AVIS TECHNIQUE D'EXPERT

Dossier :	D-2024-745 / [REDACTED]
Adresse :	[REDACTED] 44680 Chaumes-en-Retz
CP - Ville :	44680 Chaumes-en-Retz – France
Date d'intervention :	15/04/2024
Date de rédaction :	19/04/2024
Établi par :	Estelle GIRARDEAU

Il est demandé à l'expert d'étudier les désordres d'humidité, de salpêtre, de remontées par capillarité du bâti, d'en déterminer les causes, leur gravité, leur origine, et de formuler les orientations réparatoires ou les mesures préventives nécessaires.

6.1. GARAGE

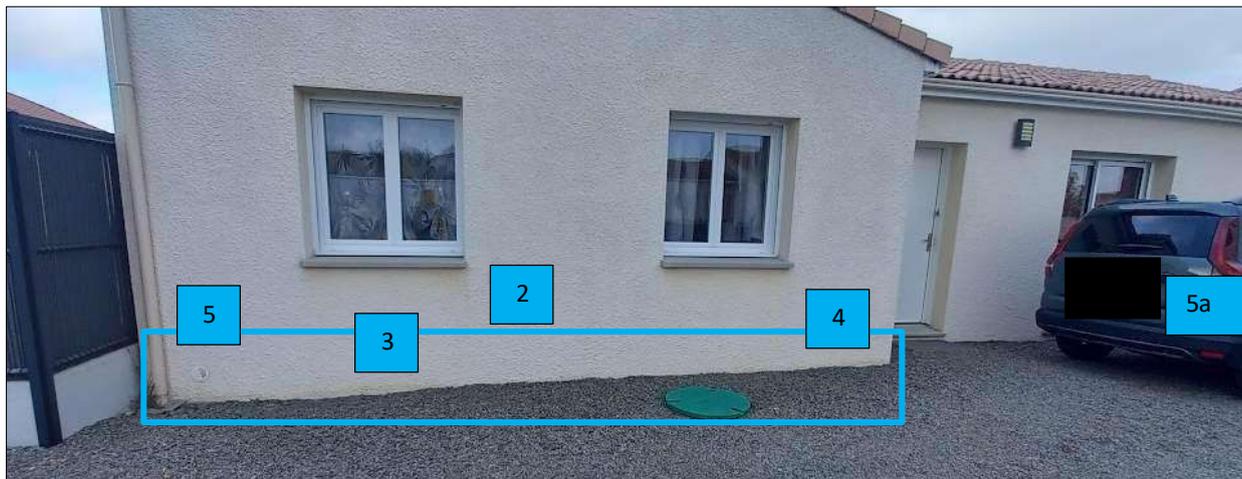
A l'intérieur du garage, nous observons des traces de salpêtre sur le mur extérieur en limite de propriété, repères 1a et 1c.

Le long du seuil de la porte de garage, des traces humides sont visibles sur le linoléum, repère 1b.

6.2. FACADE Nord (entrée maison)

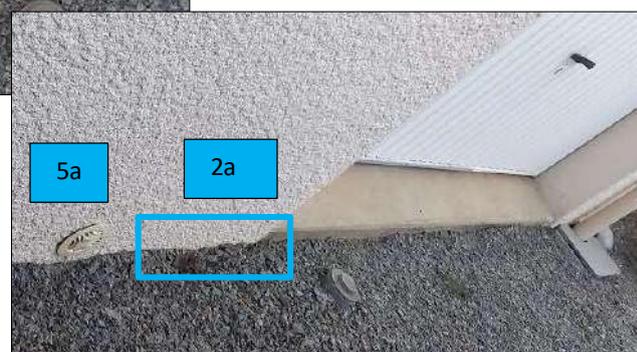
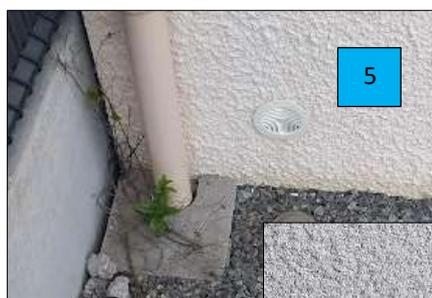
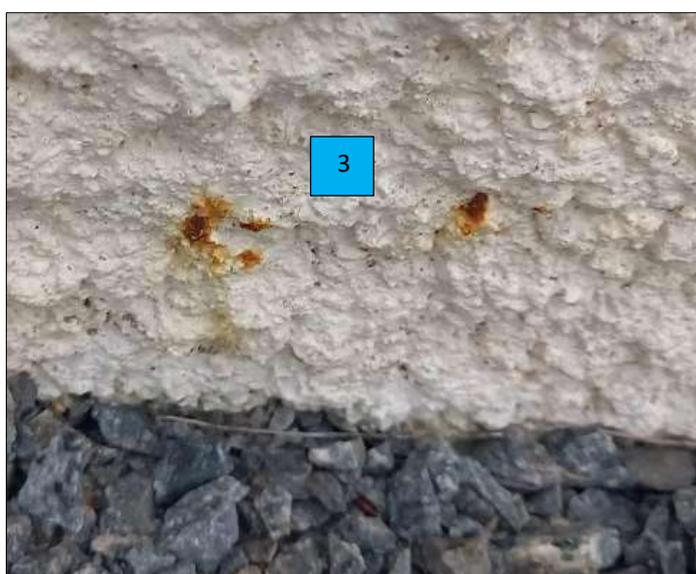
- Une coloration de l'enduit sur une hauteur de 5 cm (repères 2 et 2a),
- Deux traces de rouille sous la fenêtre de la chambre 1, à 5 cm du sol (repère 3),
- Une trace de rouille entre les deux fenêtres ch1 et ch 2, à 5 cm du sol,
- Une trace de rouille sous la fenêtre de la chambre 2, à 2 cm du sol (repère 4)
- Une première grille de ventilation du vide sanitaire à 20 cm du sol, au niveau de la descente EP à l'angle gauche (repère 5)
- Une seconde grille de ventilation du vide sanitaire à 2 cm du sol, à gauche de

la porte de garage (repère 5a).

Conformément au NF DTU 26.1 P1-1 Travaux d'enduits de mortiers, article 4.6 Pieds de mur, il convient au constructeur d'intervenir afin que les enduits extérieurs soient arrêtés au minimum de 15 cm au-dessus du sol.

Traits bleus = zone entrevous humides – Avec présence de gouttelettes

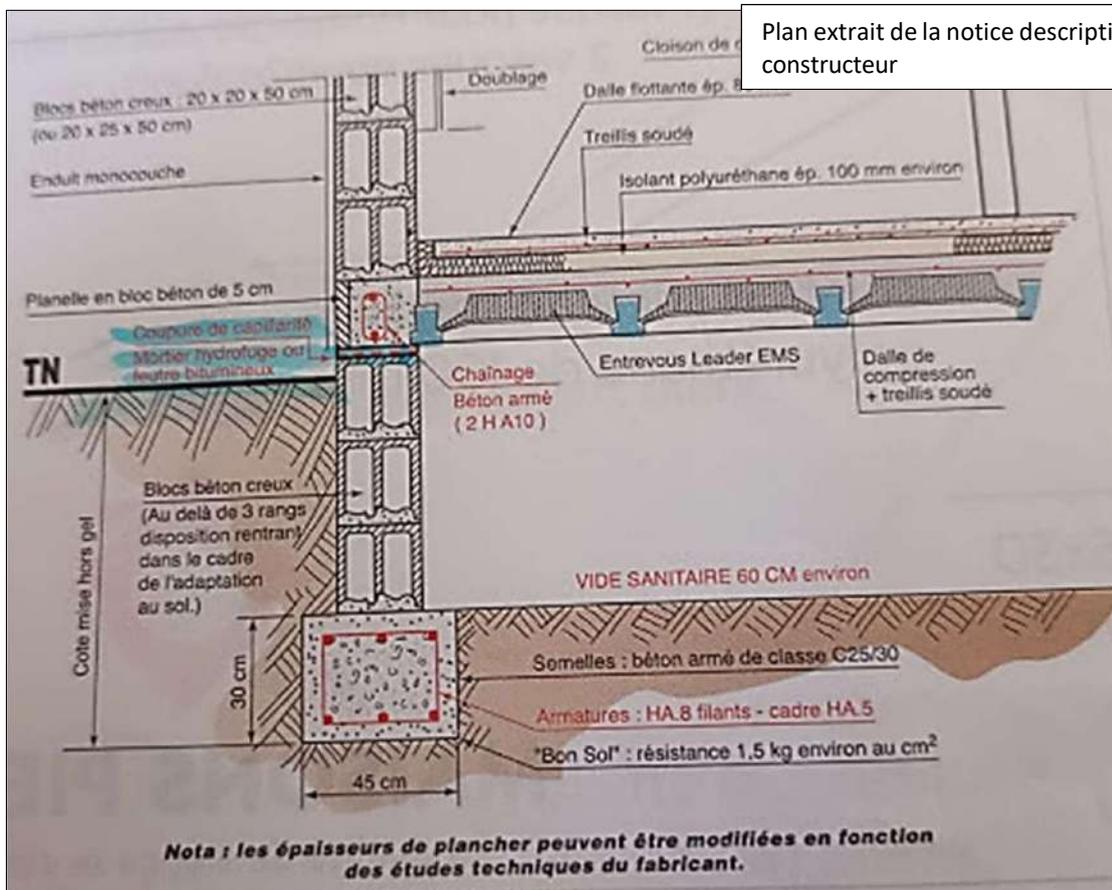
Nous observons que les entrevous sont ruisselants sur toute la périphérie de la zone investiguée et que le troisième rang de parpaings du mur de soubassement du vide sanitaire est rongé par cette humidité à certains endroits.

Les deux premiers rangs de parpaings des murs de soubassement laissent apparaître des remontées capillaires.

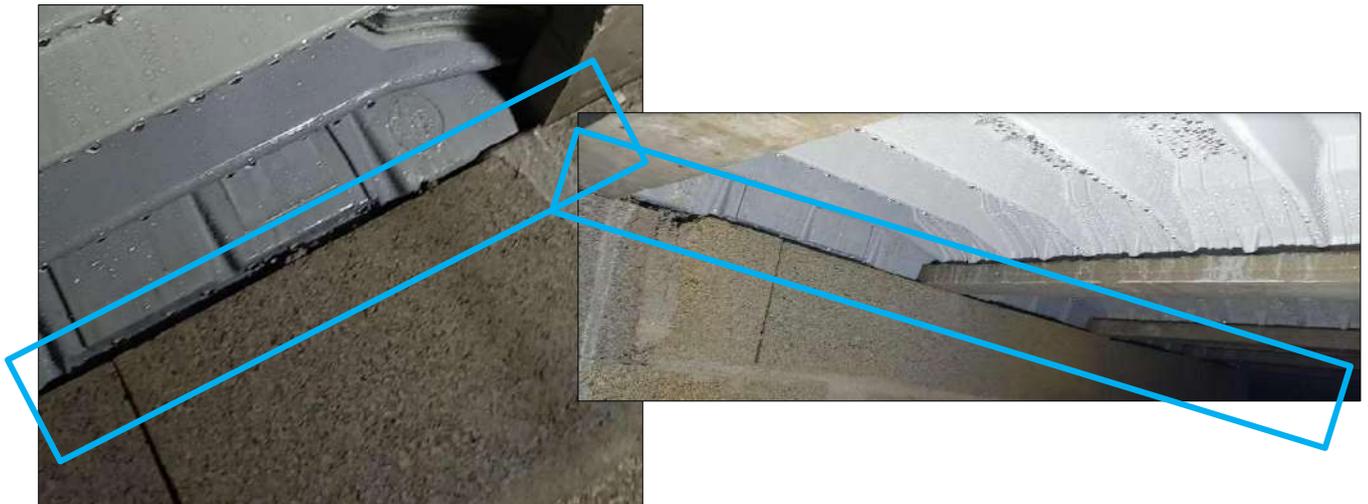
Dès l'entrée dans ce dernier, au-dessus de notre tête, nous observons la corrosion des aciers.

A cause de la formation de produits de corrosion expansifs sur les armatures, l'ouvrage peut présenter ses premières fissures. On peut aussi constater des coulures de rouille (repères 3 et 4 – page 9) ou encore des éclatements de béton.

Il ne s'agit pas d'un désordre visible esthétique, mais bien révélateur de la propagation d'une pathologie d'humidité.

Il convient au constructeur de proposer une solution technique afin de traiter ce désordre dans le vide sanitaire.

Figure 7 Maçonnerie et coupure de capillarité

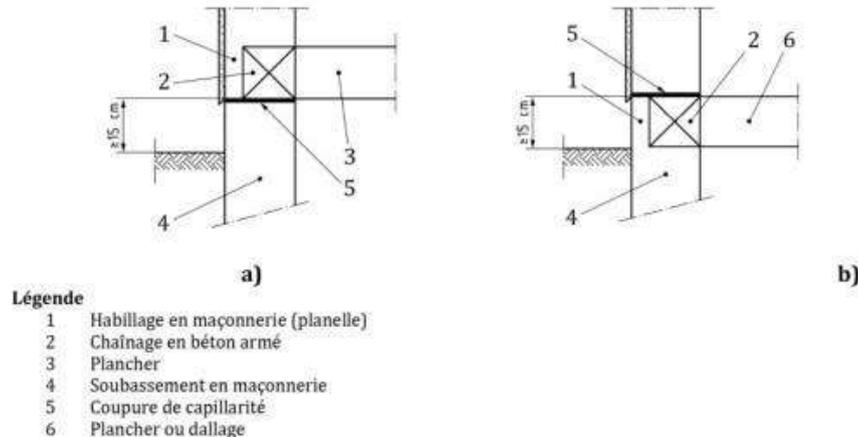
Indiquée sur le plan et à la notice descriptive « *compris dans le prix convenu* », Lot 1.3 Vide sanitaire « *L'étanchéité horizontale est assurée par la pose d'un feutre bitumineux ou par un enduit hydrofuge avant la pose du plancher* », nous constatons l'absence d'arase étanche au niveau du vide sanitaire, sur le 3° rang de soubassement.

En revanche, nous n'avons pas la capacité à prouver l'existence de la coupure de capillarité avant la pose du plancher figure b) ci-dessous.

Nous suspectons une négligence de la mise ou œuvre, voire l'absence, de coupure de capillarité réalisée par un enduit hydrofuge avant la pose du plancher.

Nous suggérons de faire investiguer les murs intérieurs de la maison (partie nuit + partie séjour), ce qui implique des recherches destructives :

- Créer une ouverture de 20x20 cm, dans chaque zone, sur les murs extérieurs, dans les doublages en plaques de plâtre, à partir du sol, afin de constater l'état :
 - Des fourrures métalliques (voir si présence de rouille),
 - De l'isolation (tester le taux d'humidité),
 - Du pied de maçonnerie, face intérieure (voir si présence humidité par remontée capillaire).
